**INFORME TÉCNICO:**

LOS ACCESOS, APARCAMIENTO, SISTEMA DE PROTECCIÓN
CONTRAINCENDIOS EXTERIOR A LOS EDIFICIOS Y LÍNEA DE
AUTOBUSES AL CAMPUS UNIVERSITARIO "MURALLA DEL MAR"

Realizado por: M.A.G.P. y C.G.R.

Fecha : 7/11/2007

Imagen 10

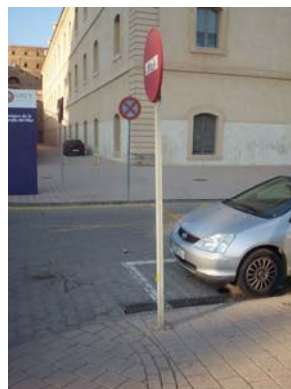
Al paso desde la calle Gisbert hasta la puerta principal de la Escuela de Industriales se puede observar que se incumple el **artículo (6.1)**, al no disponerse de encuentro entre acera y calzada. (*Ver imagen 10*).

Imagen 12

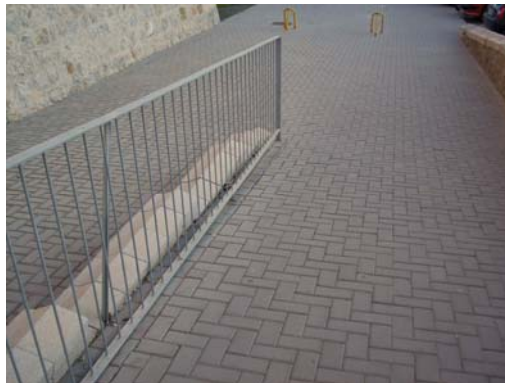
Itinerario de a pie a través de la cuesta de la universidad, al Este del campus muralla del mar, donde se tiene una anchura superior a 1,50 metros, cumpliendo así lo dispuesto en la **Orden 15/10/1991, artículo (5.1.)**. Se puede observar que se incumple el **artículo (6.1.)**, al no disponerse de encuentro entre acera y calzada, a la altura de una pequeña redonda, cerca del túnel(Ver imagen 10). Junto al túnel tenemos una escalera, que carece de rampa complementaria, incumpliendo así lo expuesto en el **artículo (6.3.)**, así como de pasamanos a ambos lados. (Ver imagen 12).

Imagen 13

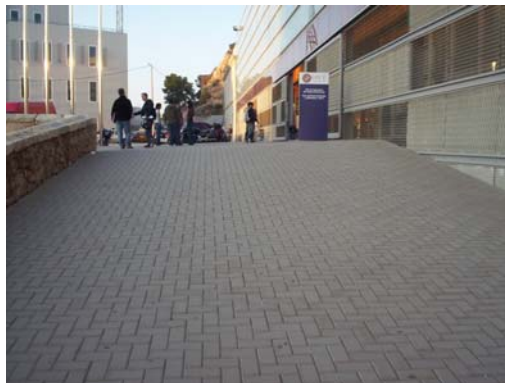
En la fachada principal de la Escuela de Telecomunicaciones tenemos una rampa de acceso, donde se observa, según lo dispuesto en la **Orden 15/10/1991**, que carece de una franja transversal de pavimento táctil en el arranque, además de no incluir rellano intermedio cada 10 metros de desarrollo, según el **artículo (6.2.)**. En un lado tiene pasamanos y debería ir doble, y en el otro

lado carece de pasamanos (*Ver imagen 13*). La pendiente de dicha rampa es del 11.5%, superando el 8% para itinerarios practicables, según lo dispuesto en el **artículo (6.2.)**. En la zona más alta, la rampa se ensancha, teniendo una anchura superior a 3 metros, y careciendo de pasamanos central, según **artículo (6.4.)** (*Ver imagen 14*). Si continuamos por este itinerario, dirección norte, se observa que se incumple el **artículo (6.6.)**, al sobresalir el cuadro de luces 55cm respecto el paramento, cuando lo máximo permitido son 20cm (*Ver imagen 15*). Si proseguimos por la acera, observamos que el pavimento se encuentra deteriorado y en mal estado (*Ver imagen 16*), incumpliendo así lo dispuesto en el **artículo (5.2.)**

En cuanto a los pasamanos, es necesario colocar pasamanos doble en ambos lados, ya que se observa la carencia de pasamanos en varias rampas. También se tiene una rampa, con un tramo cuyo ancho supera los 3 metros, y la cual carece de pasamanos central. El pasamanos de una de las escaleras es de 8cm de ancho, superando el máximo de sección transversal permitido (3 a 5cm), todo ello según el **artículo (6.4.)**.
